京交函〔2024〕1230 号

北京市交通委员会关于海淀区东升镇 北部片区朱房四街棚户区改造项目二期（剩余 用地）交通影响评价审查意见的函

海淀区东升镇北部片区朱房四街棚户区改造项目二期(剩余用地)交通设施要求

图则 2

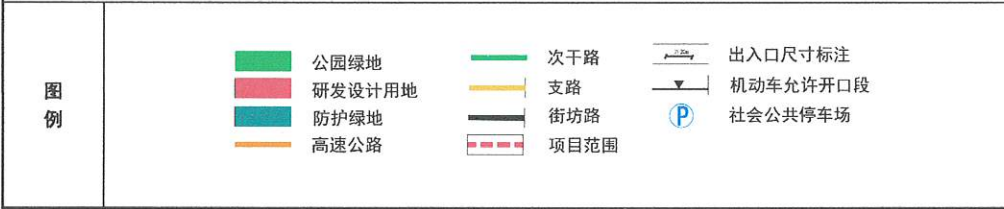
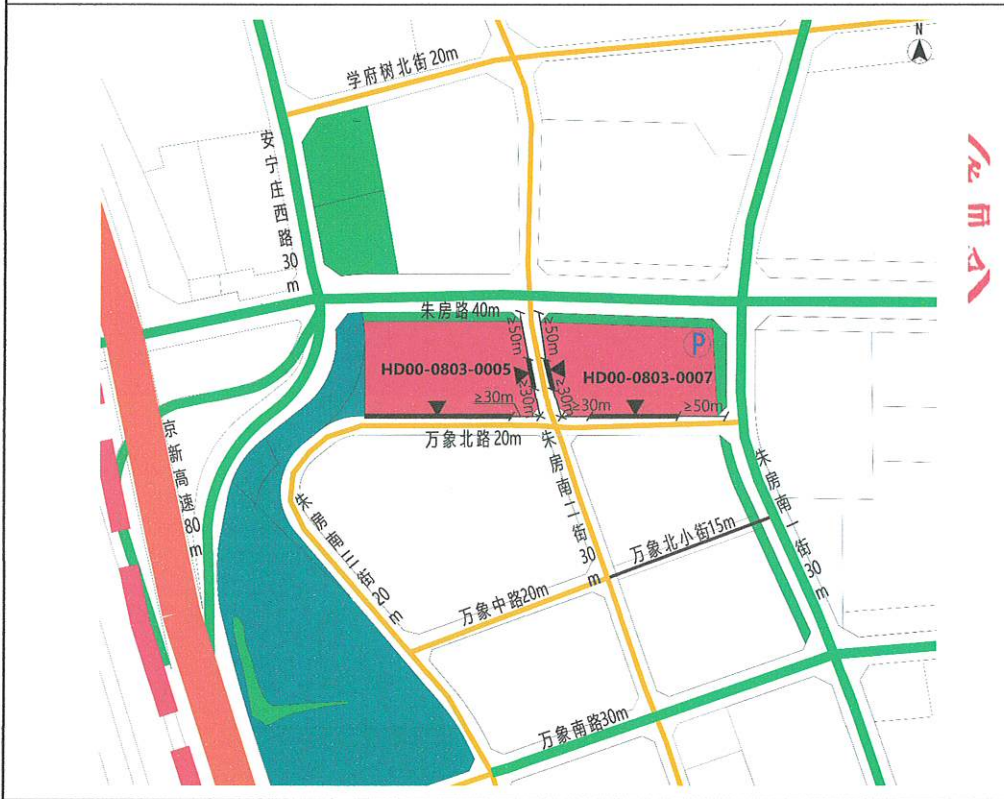
2. 项目 HD00-0803-0033 地块内复合的社会公共停车场应按规划设置共计不少于 100 个社会公共停车位，停车位应为普通自走式停车。社会公共停车部分应具有相对独立的交通运行和管理条件，与建设地块同步实施，并对社会开放使用。

1. 各地块内部原则上应形成环路，双向组织交通路面宽度应不小于 6 米，单向组织交通路面宽度应不小于 5 米。

1. 各地块机动车出入口原则上应设置在低等级道路上，机动车出入口数量和位置应符合《交通分析》和图中相关要求。

2. 各地块在城市支路上的开口位置不得设于道路交叉口渠化段，并满足与相邻交叉口道路红线点距离要求：城市干路应不小于 50 米，支路应不小于 30 米。

3. HD00-0803-0026 地块确需在次干路上设置开口，位于朱房南一街上距离道路交叉口最远端，并按右进右出组织交通。

1. 应按照《北京市机动车停车条例》第十九条和《交通枢纽学校医院上落客区规划设计指导性图集》（京规自发〔2019〕34 号）的相关要求，在 HD00-0803-0028 地块（中小学）内设置落客区，用于机动车临时停靠上下乘客，并与主体工程同步交付使用。

2. 按照《中小学校设计规范》，HD00-0803-0028 地块（中小学）主要人行出入口应向校内退让，形成学校门前的交通缓冲场地和人行集散空间，保证学校师生进出安全和周边交通组织顺畅。

3. HD00-0803-0028 地块（中小学）应在学府树小街上设置人行主要出入口，在学府树中街上设置人行次要出入口。

1. 项目应结合建筑布局、内部道路和内外部交通组织流线设置地下车库，地下车库机动车出入口数量和车道数量应符合《车库建筑设计规范》（GJG 100-2015）的相关要求。

2. 各地下车库机动车出入口之间净距应不小于 15 米，距离项目对外机动车出入口净距不小于 7.5 米。

1. 公共建筑的机动车停车位应符合《公共建筑机动车停车配建指标》（DB11/T 1813-2020）三类区相关要求，按照托幼 2 辆/百师生、中小学 15 辆/百职工、医疗卫生 130 辆/万平方米、办公 50-70 辆/万平方米的指标进行配建。停车位应为普通自走式停车位，并按《电动汽车充电基础设施规划设计标准》（DB11/T 1455-2017）建设充电基础设施或预留安装条件。

2. 非机动车停车位应托幼按 2 辆/百师生、小学 8 辆/百教职工、中学 60 辆/百教职工、医院 400 辆/万平方米、办公 150 辆/万平方米的指标进行配建。

图则 3

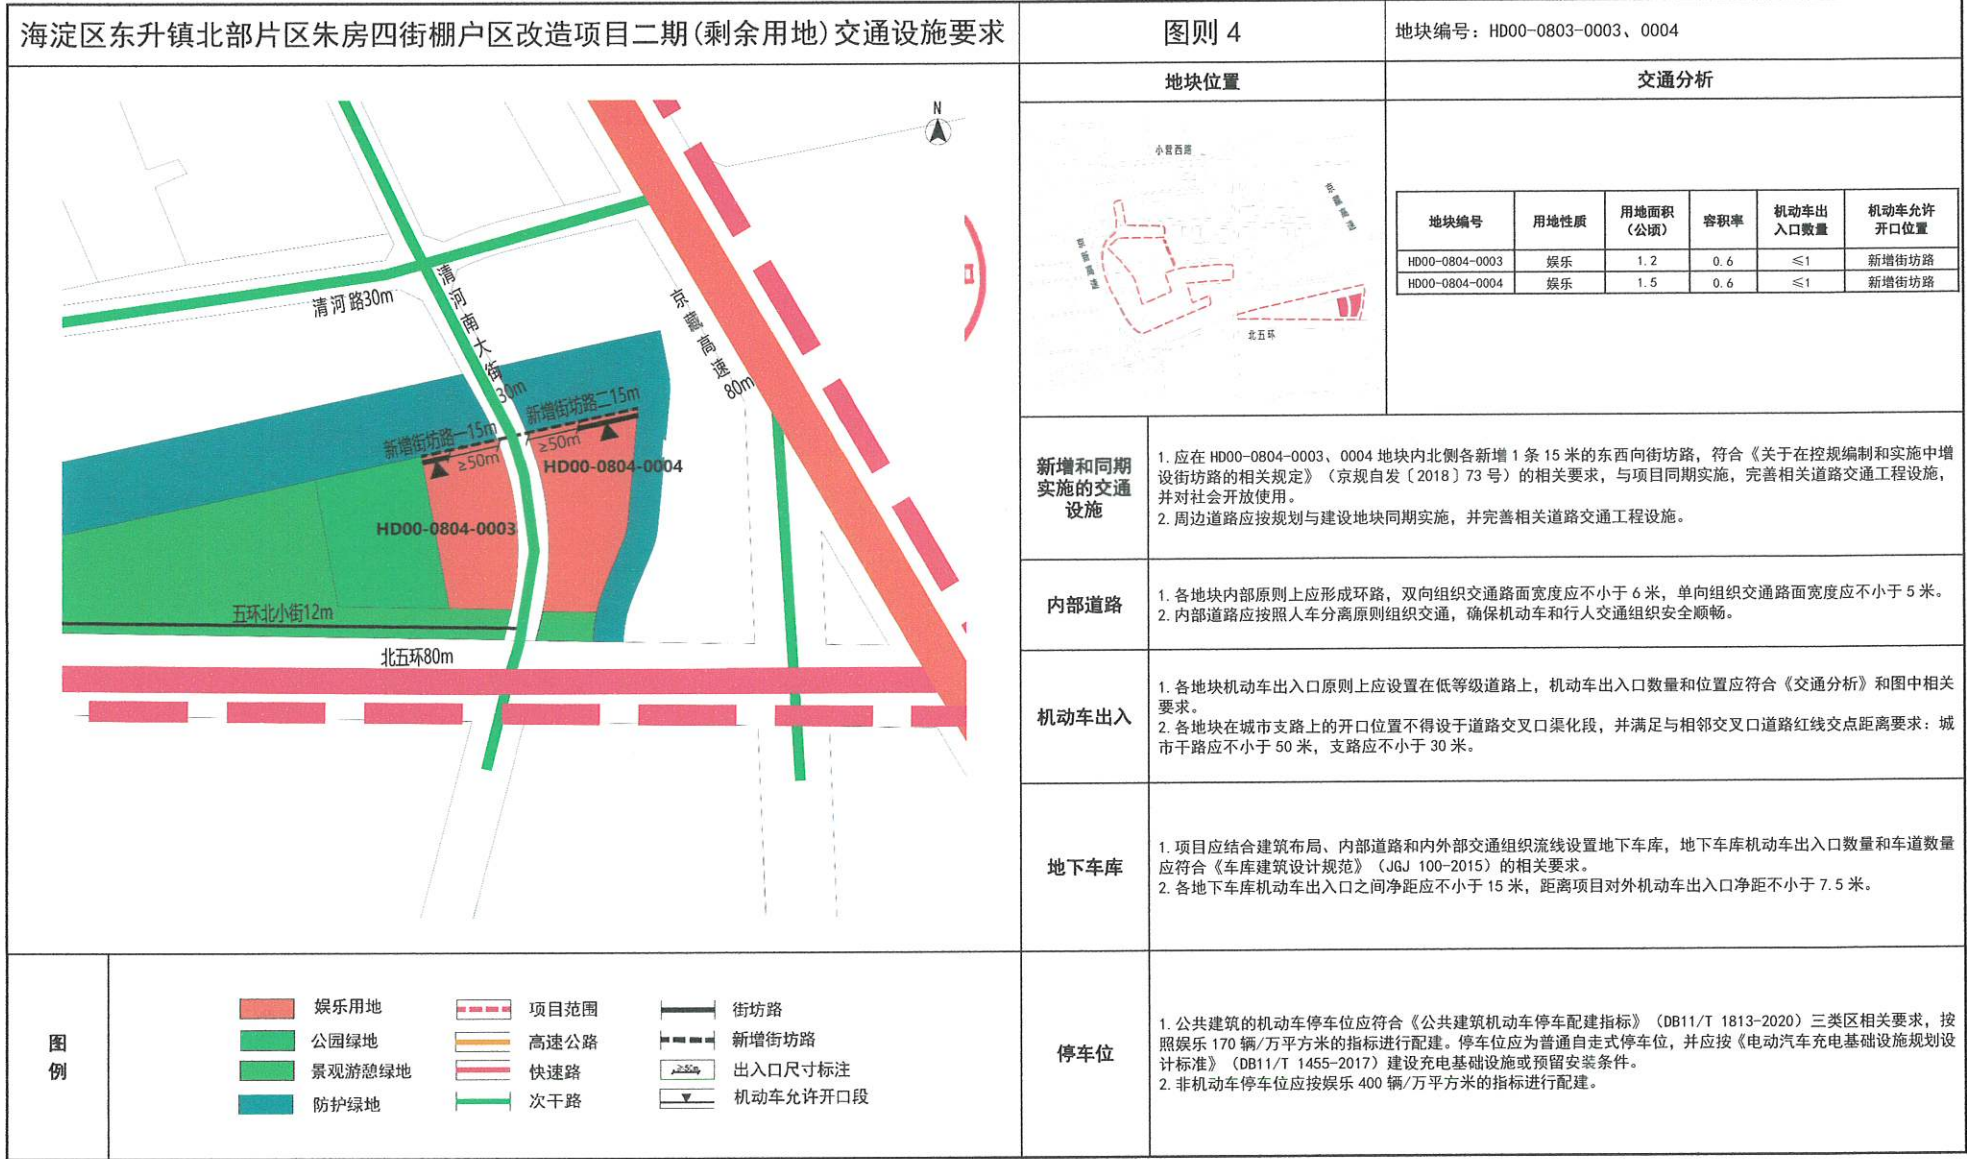
同期实施的交通设施	1. 周边道路应按规划与建设地块同期实施,并完善相关道路交通工程设施。 2. 项目 HD00-0803-0007 地块内复合的社会公共停车场应按规划设置共计不少于 200 个社会公共停车位,停车位应为普通自走式停车位。社会公共停车部分应具有相对独立的交通运行和管理条件,与建设地块同步实施,并对社会开放使用。
内部道路	1. 各地块内部原则上应形成环路,双向组织交通路面宽度应不小于 6 米,单向组织交通路面宽度应不小于 5 米。 2. 内部道路应按照人车分离原则组织交通,确保机动车和行人交通组织安全顺畅。
机动车出入	1. 各地块机动车出入口原则上应设置在低等级道路上,机动车出入口数量和位置应符合《交通分析》和图中相关要求。 2. 各地块在城市支路上的开口位置不得设于道路交叉口渠化段,并满足与相邻交叉口道路红线交点距离要求:城市干路应不小于 50 米,支路应不小于 30 米。
地下车库	1. 项目应结合建筑布局、内部道路和内外部交通组织流线设置地下车库,地下车库机动车出入口数量和车道数量应符合《车库建筑设计规范》(JGJ 100-2015)的相关要求。 2. 各地下车库机动车出入口之间净距应不小于 15 米,距离项目对外机动车出入口净距不小于 7.5 米。
停车位	1. 公共建筑的机动车停车位应符合《公共建筑机动车停车配建指标》(DB11/T 1813-2020)三类区相关要求,按照办公 50-70 辆/万平方米的指标进行配建。停车位应为普通自走式停车位,并按《电动汽车充电基础设施规划设计标准》(DB11/T 1455-2017)建设充电基础设施或预留安装条件。 2. 非机动车停车位应按办公 150 辆/万平方米的指标进行配建。
